**Dossier d'autorisation environnementale au titre des ICPE
pour le centre de Rosheim (67)**

Mémoire en réponse à la MRAE

MEMOIRE EN REPONSE A LA MRAE

Suite à l'avis n°MRAE 2023APGE88 du 17 août 2023 de la MRAE, les réponses et éléments complémentaires sont apportés ci-dessous (en italique après la reprise des recommandations de la MRAE). Le dossier déposé le 25 novembre 2021 et complété le 20 juin 2023 puis le 7 juillet 2023 a été consolidé avec les réponses et éléments complémentaires qui le nécessitaient :

Schéma d'aménagement général

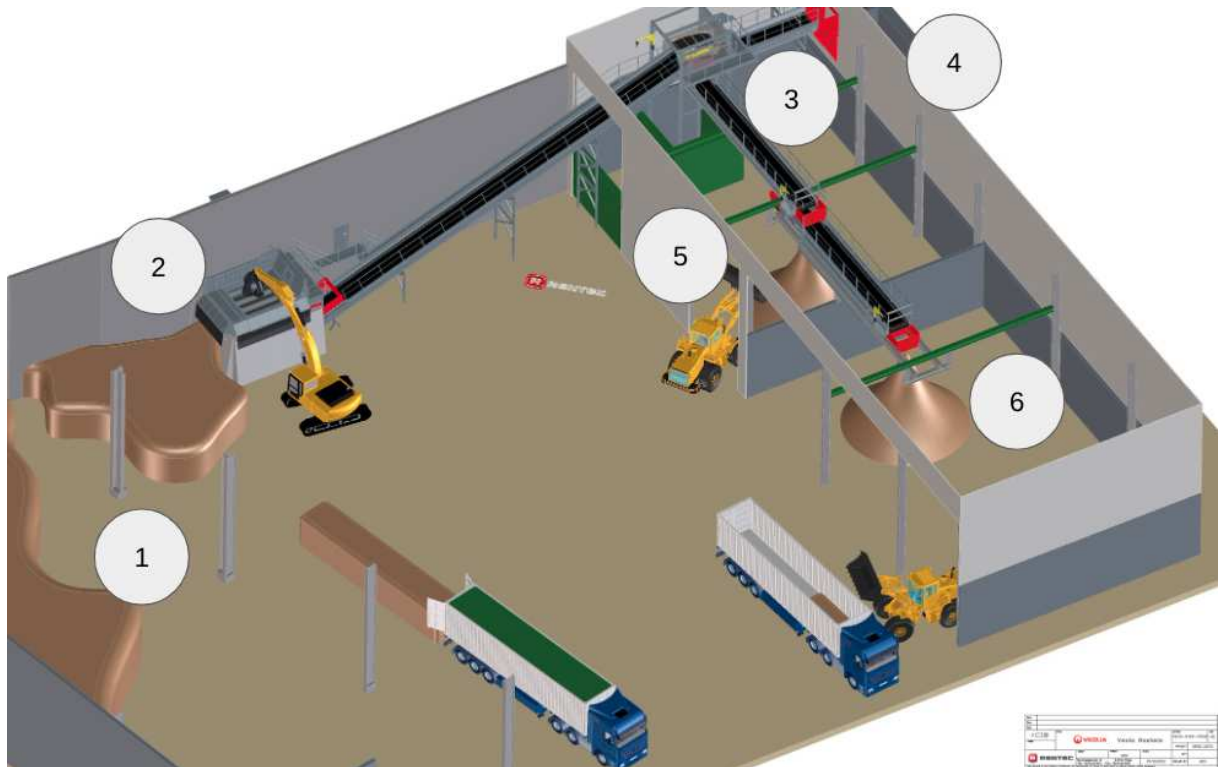
L'Ae recommande au pétitionnaire de décrire précisément ses installations en termes de :

- procédés mis en œuvre ;
- aménagements qu'il est prévu de réaliser (stockages, voiries, réseaux de collecte, bassins de stockage...) ;
- émissions de toutes natures ;
- modalités de fonctionnement (horaires notamment) ;
- bilan global des matières intrantes et des produits, co-produits et déchets de procédés ;
- modalités de contrôle des déchets utilisés pour la production de CSR, notamment en vue du respect de l'arrêté du 23/05/2016 relatif à la préparation des combustibles solides de récupération en vue de leur utilisation dans une ICPE ;
- plan de surveillance en particulier en cas d'usage d'un même équipement pour 2 productions distinctes.

Réponse : En complément du descriptif déjà présent dans le DDAE dans la PJ46 (pages 7 à 14), des précisions sont apportées dans le tableau ci-dessous :

Suite à ces modifications et afin de poursuivre les autres activités du site, d'autres aménagements doivent être réalisés :

- ✓ Déplacement et agrandissement du bassin de collecte des eaux pluviales ;
- ✓ Déplacement de la déchèterie professionnelle ;
- ✓ Aménagement d'un nouveau bâtiment ouvert pour le stockage des OMr et DIB/encombrants résiduels non CSRisables.

1 - Création d'une voirie de circulation et ajout d'un pont à bascule

2 - Déplacement de la déchèterie professionnelle

3 - Création d'un bâtiment ouvert de stockage pour les ordures ménagères + DIB/encombrants résiduels non CSRisables

4 - Création d'une plate-forme de 8 000 m² pour les activités de broyage de bois et de déchets verts

5 - Création d'un bassin de collecte des eaux pluviales et de rétention des eaux d'incendie de 2 000 m³

6 - Création d'un bâtiment ouvert permettant l'installation d'un broyeur fixe

7 - Création d'une cuve incendie de 1 000 m³

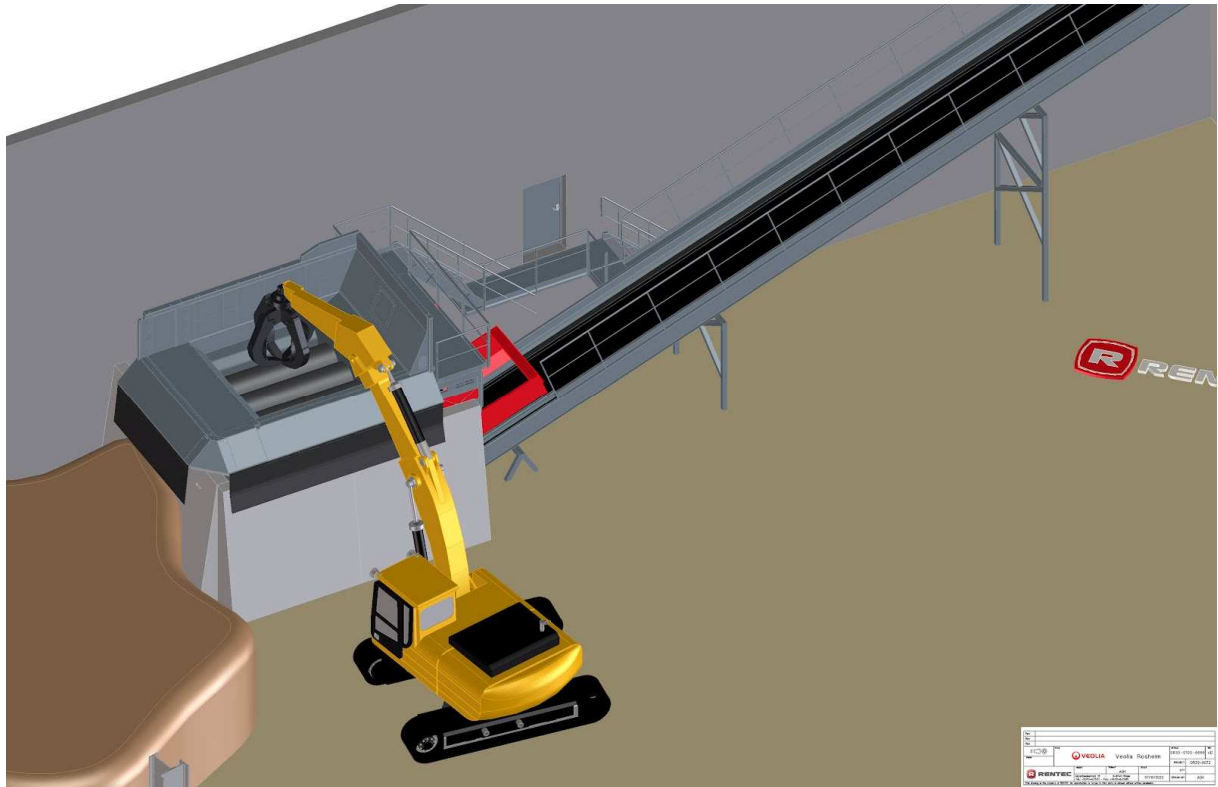
L'Ae recommande au pétitionnaire de :

- *présenter un bilan des émissions atmosphériques actuelles et des estimations des émissions atmosphériques futures ;*
- *préciser l'origine de l'eau utilisée pour la brumisation et son volume annuel ;*
- *proposer des mesures de captation et canalisation des émissions atmosphériques.*

L'Ae s'étonne qu'une demande d'autorisation d'activités nouvelles soit sollicitée par le pétitionnaire alors qu'il ne respecte pas les dispositions en vigueur applicables à son site actuel.

L'Ae recommande au préfet de ne pas autoriser la modification du site sans mesure efficace limitant les émissions atmosphériques de poussières et substances.

Concernant l'activité future de préparation de CSR, plusieurs procédés de fabrication peuvent être mis en œuvre.

Les procédés de fabrication de CSR de catégorie 1 permettent l'approvisionnement de la filière cimentière. Ces industriels recherchent des CSR à haut PCI et de faible granulométrie, inférieure à 100 mm. Les poussières inhérentes à la granulométrie demandée par cette filière sont générées principalement lors des opérations de :

Dans le cas présent, le processus de fabrication mis en place sur le site de Rosheim est dimensionné pour approvisionner des chaufferies qui consomment des CSR plus grossiers (jusqu'à 500 mm). Il ne comprend donc qu'une seule de ces opérations : celle du broyage.

La méthode d'alimentation du broyeur (chargement à la pelle mécanique) rend impossible un capotage qui permettrait la canalisation des émissions lors du broyage.
